## BULLETIN TECHNIQUE 2014 n°07 208 R2

### Articulation de traverse arrière

## TECHNICAL BULLETIN 2014 n°07 208 R2

### Rear crossmember flexible joint

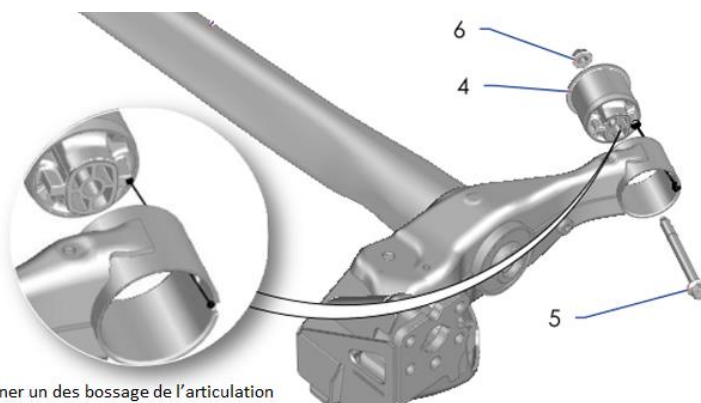
Suite à une erreur d'emballage, certaines articulations de traverse arrière livrées ne sont pas conformes (pièce référence « 5131H3 », repère 4 sur le dessin ci-dessous). Ces articulations sont facilement identifiables par leur bague extérieure en plastique de couleur bleue (non-conforme) au lieu de marron (conforme).

Aligner un des bossage de l'articulation avec l'encoche de la traverse

Merci donc de contrôler la couleur de vos articulations de traverse arrière et de prendre contact avec la boutique Peugeot Sport pour un échange si vous êtes en possession d'articulation non-conforme.

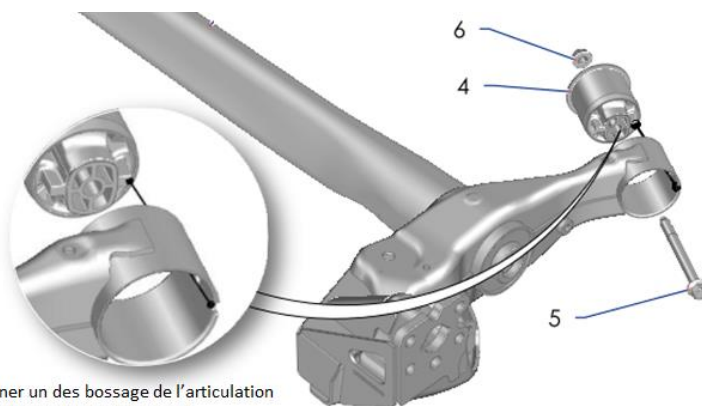
We want to inform you that some non-compliant rear crossmember flexible joint have been delivered due to a packaging issue (part number « 5131H3 », item #4 on the drawing below). You can easily identify these joints thanks to the blue colour (non-compliant) of their external plastic ring instead of maroon colour (conform).

Aligner un des bossage de l'articulation avec l'encoche de la traverse

Thank you then to check your rear crossmember flexible joints and to contact the Peugeot Sport racing shop for an exchange if you own non-compliant parts.
